# Projet de parc éolien du Fond du Moulin

Volet faune, flore et habitats naturels

Porter à connaissance

Avril 2021

Carte 6 : Suppression de l'éolienne E10

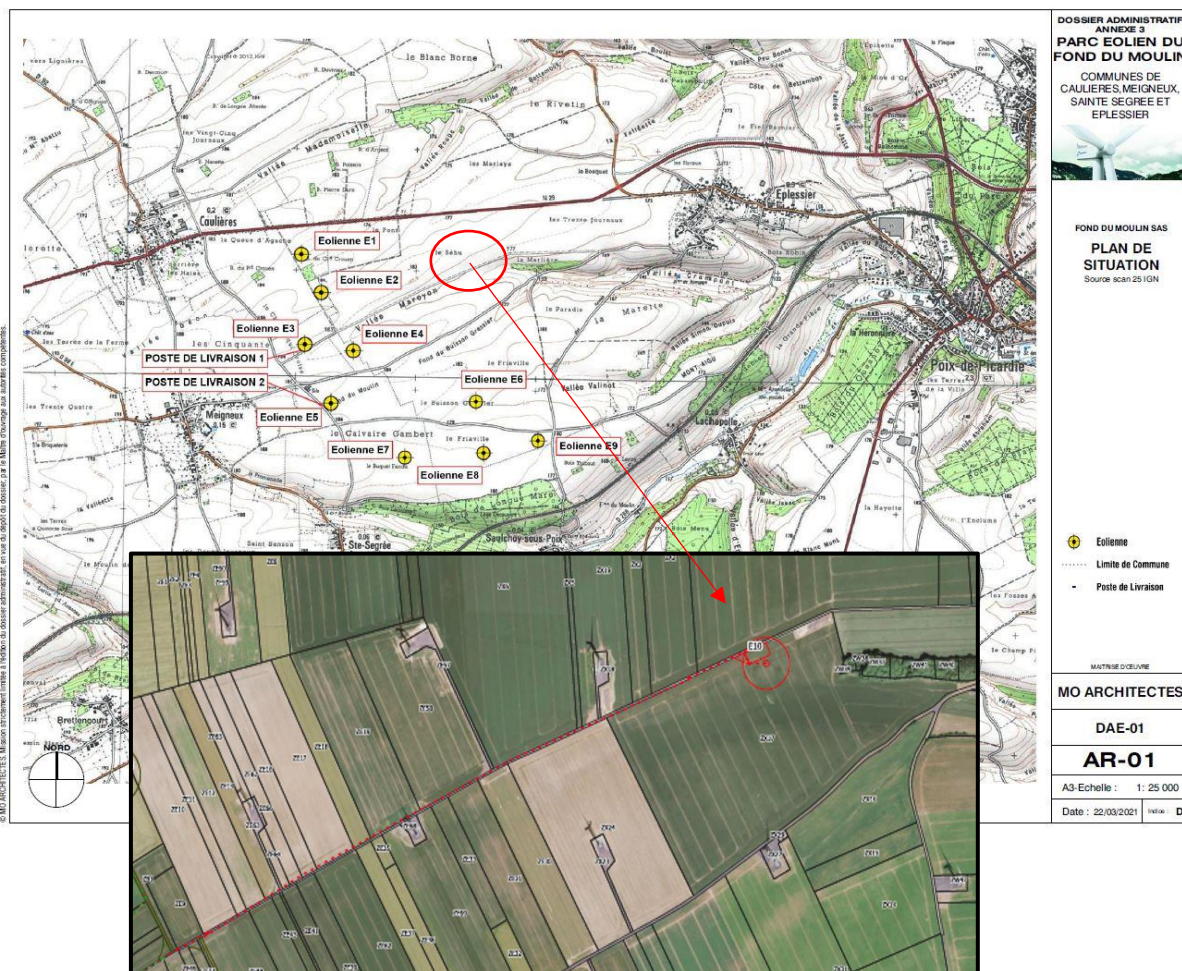
La nouvelle variante d'implantation comporte 9 éoliennes au lieu de 10 dans le projet autorisé. E 10 a été supprimée.

L'éolienne E10 était située dans une zone à enjeu modéré, essentiellement liée aux chiroptères, notamment du fait de sa proximité à un boisement. Afin de limiter l'impact de cette éolienne sur les chiroptères, un bridage était prévu sur E10 avec les caractéristiques suivantes :

La suppression de l'éolienne E10 entraîne donc la suppression du risque de collision avec les chiroptères sur cette éolienne. La suppression de E10 diminue également les risques de collision avec l'avifaune, notamment en période de migration.

**Au regard de la suppression de l'éolienne E10, l'impact de la nouvelle implantation sur la faune et la flore est donc inférieur à celui de l'implantation initiale.**

Carte 7 : Nouvelle implantation des éoliennes E6, E7 et E8

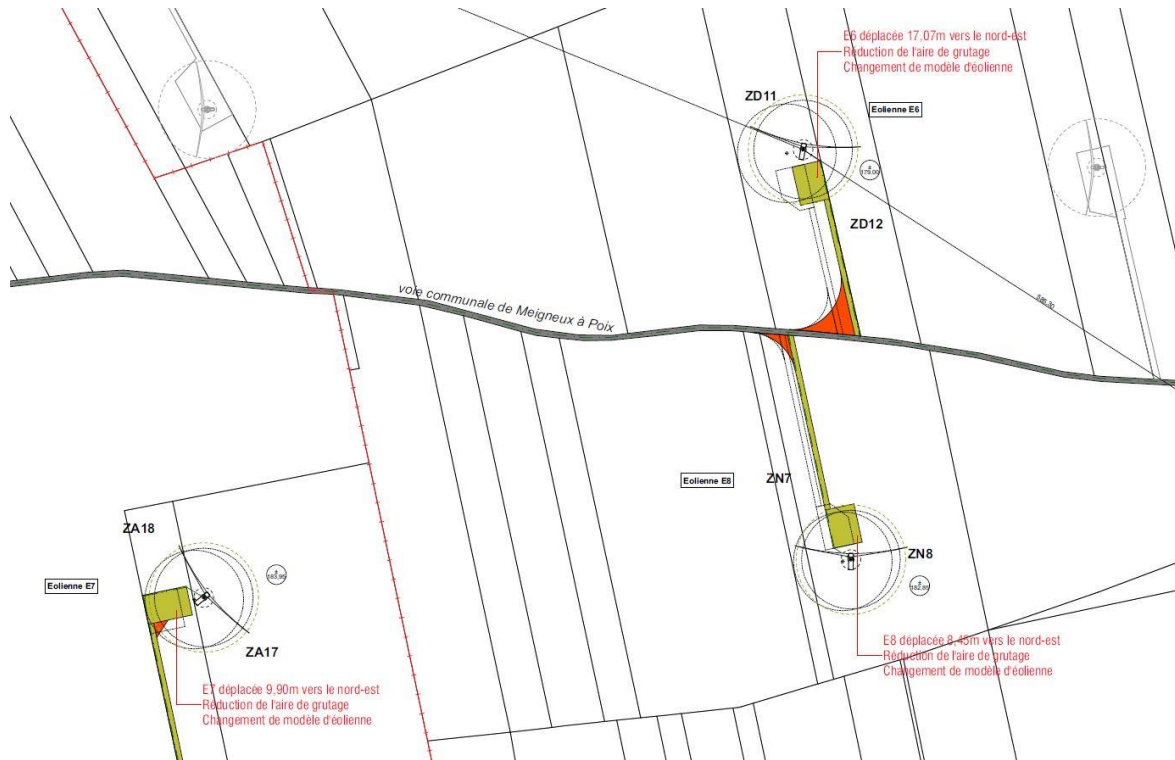
La nouvelle variante d'implantation comporte le déplacement de 3 éoliennes (E6, E7 et E8). L'éolienne E6 est déplacée de 17,07 m vers l'est. L'éolienne E7 est déplacée de 9,90 m vers le nord-est. L'éolienne E8 est déplacée de 8,45 m vers le nord-est.

La nouvelle localisation des éoliennes E6, E7 et E8 n'entraînera aucuns impacts supplémentaires ou supérieurs à ceux initialement identifiés.

- 1) Les éoliennes E6, E7 et E8 seront toujours implantées dans des zones cultivées, dépourvues d'enjeux floristiques.  
➔ L'impact est identique à celui de l'implantation initiale : Impact très faible.

- 2) Les éoliennes E6, E7 et E8 seront toujours implantées dans des zones à enjeux faibles pour l'avifaune.  
→ L'impact est identique à celui de l'implantation initiale : Impact faible à négligeable
- 3) Les éoliennes E6, E7 et E8 seront toujours implantées à plus de 200 m d'une lisière arborée et dans des zones à enjeux faibles pour les chiroptères.  
→ L'impact est identique à celui de l'implantation initiale : Aucun impact sur la destruction de gîte et impact faible en phase d'exploitation.
- 4) Les éoliennes E6, E7 et E8 seront toujours implantées dans des zones à enjeux faibles pour les autres groupes faunistiques.  
→ L'impact est identique à celui de l'implantation initiale : Impact très faible

**Au regard de la modification de la localisation de 3 éoliennes, l'impact de la nouvelle localisation des éoliennes E6, E7 et E8 sur la flore et les habitats naturels, sur l'avifaune, sur les chiroptères et sur les autres groupes faunistiques est identique à celui de l'implantation initiale et reste faible à très faible.**
